Granskningsutlåtande

**Förslag till detaljplan för Öregrund 5:38 och del av fastigheten
Öregrund 5:7**
Östhammars kommun, Uppsala län

Upprättad den 21 oktober 2026

Figur 19: Illustration över föreslagen systemlösning för dagvattenhantering (Dagvattenutredning, Sweco, 2025). R och bruna ytor illustrerar storlek på hårdgjorda ytor.

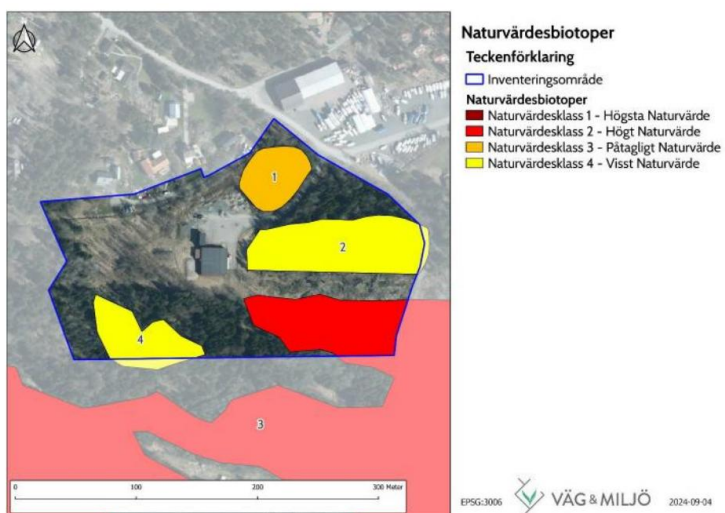
Vi är flera som kommer att lämna in svar på granskningen, och inför detta skulle jag vilja ha lite klargörande uppgifter. Stämmer det verkligen att ni planerar att göra en hårdgjord yta hela vägen ut till Kärrdalsvägen/Sågbacken? Det skulle i så fall innebära massiva sprängarbeten, eftersom det här är en 10-12 m hög backe enbart bestående av berg. Det låter för mig orimligt, eftersom det skulle innebära höga kostnader och dessutom innebära exploatering av ett värdefullt natur- och rekreationsområde. Nedan följer lite mer detaljerad information.

Området utgör ett av Öregrunds högsta bergspartier (vilket kanske inte säger så mycket) och jag är rädd att planen på att göra området till en hårdgjord yta innebär omfattande sprängarbeten som definitivt tar bort alla natur- och rekreationsvärden.

Det skulle vara betydligt mer lämpligt att som ett alternativ utöka de hårdgjorda ytorna i sydvästra delen av det aktuella området. Där finns bara en tät granplantering på gammal ängsmark, som i dagsläget saknar både natur- och rekreationsvärden. Att exploatera en nyckelbiotop med mycket höga natur- och rekreationsvärden när det finns andra alternativ känns orimligt. Är det verkligen så att man planerar att exploatera den aktuella nyckelbiotopen, eller är det fråga om en ännu inte genomarbetad plan?

Kommentar: Plan- och byggheten tackar för yttrandet. Exakt placering av vattenverket är inte beslutad ännu men sker inom kvartersmarken. Den yta som är markerad som hårdgjord i dagvattenutredningen är därför mer att betrakta som en reservation av området. Planförslaget har kompletterats med en bestämmelse om att 25% av området ska vara genomsläppligt för dagvatten för tillräcklig yta förblir genomsläpplig.

Figur 4: Klassning av naturvärdesbiotoper (Naturvärdesinventering, Väg & Miljö AB, 2025).

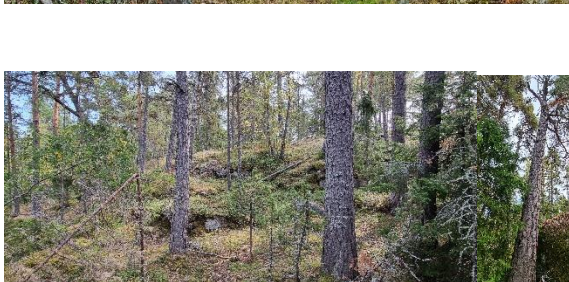
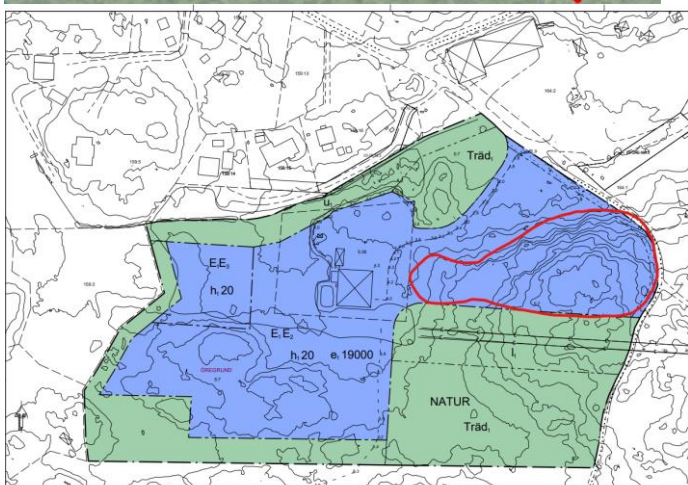
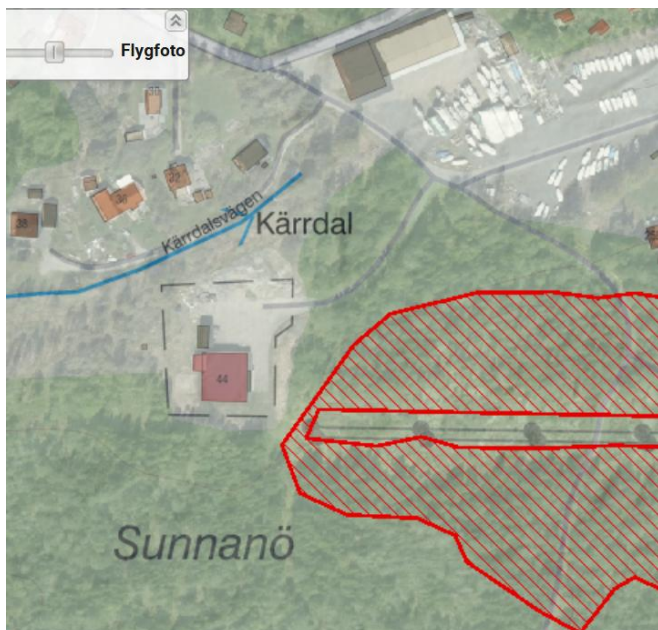
3. Planlagd exploateringsmark sammanfaller med en registrerad nyckelbiotop

Naturvärdesbiotop 2, belägen i den nordöstra delen av planområdet och planlagd som exploateringsmark (E-bestämmelse), är registrerad som nyckelbiotop av Skogsstyrelsen i databasen Skogens pärlor. Det innebär att planförslaget i sin nuvarande form möjliggör direkt exploatering av en registrerad nyckelbiotop, inte enbart åtgärder i dess närhet. MKB:ns bedömningstabell (tabell 11) klassificerar nyckelbiotoper som "högt" miljö värde, i paritet med

2. En redovisning av nyckelbiotopens exakta avgränsning i förhållande till planlagd exploateringsmark (E-bestämmelse), samt bekräftelse att samråd med Skogsstyrelsen enligt 12 kap. 6 § MB genomförts.

Det finns enligt Skogsstyrelsen en identifierad nyckelbiotop inom inventeringsområdet. Nyckelbiotopen inventerades av Skogsstyrelsen 2011 och bedömdes då utgöra en talldominerad kalkbarrskog med höga naturvärden. Nyckelbiotopens naturvärden har beaktats i naturvärdesinventeringen och i planförslagets utformning.

Delar av en nyckelbiotop berörs av planen. En nyckelbiotop har i sig inget juridiskt skydd i lagstiftningen vilket innebär att begreppet dispens inte används i detta fall. Men mycket riktigt gäller samrådsplikt för nyckelbiotoper. Gäller det skogsbruksåtgärder ska samrådet genomföras med Skogsstyrelsen, gäller det annat än skogsbruk ska samråd genomföras med Länsstyrelsen. En detaljplan räknas som annat än skogsbruksåtgärd. Värdebeskrivningen för nyckelbiotopen har ingått som ett relevant underlag till naturvärdesinventeringen och miljökonsekvensbeskrivningen. MKB:n har sedan ingått som ett viktigt underlag i samråd och granskning av detaljplanen. I samrådet har Skogsstyrelsen valt att avstå från att yttra sig med hänvisning till Länsstyrelsen, som yttrat sig i både samråd och granskning. Ett plansamråd med miljökonsekvensbeskrivning och NVI som ingående handlingar bedöms motsvara samråd enligt 12 kap. 6 § miljöbalken. Hanteringen av inkomna yttranden har som ovan beskrivits, införlivats i planen genom bland annat planbestämmelsen Träd1 i plankarta samt i planbeskrivningen sid 34.
